# ラジコン式エンジン草刈機 HG-RCGC501

重要

点火プラグの交換方法に変更がございます。

D.プラグレンチ

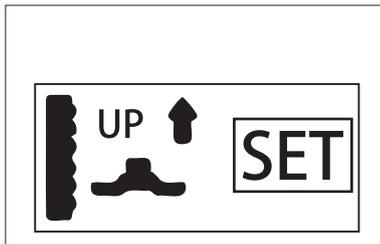
梱包部品にプラグレンチが追加されました。

## P.32 点火プラグの点検・整備

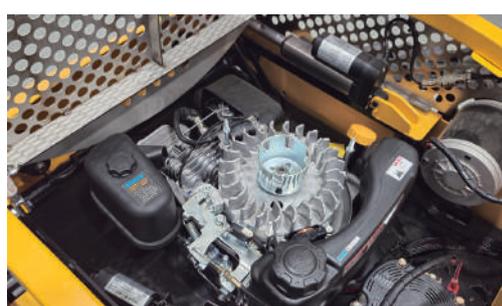
点火プラグの交換方法が変更されました。※エンジンが冷えている状態で行ってください。

**1** 本機の起動/停止ボタンを「ON」にし、コントローラーを起動して、刈高を一番上に上げます。
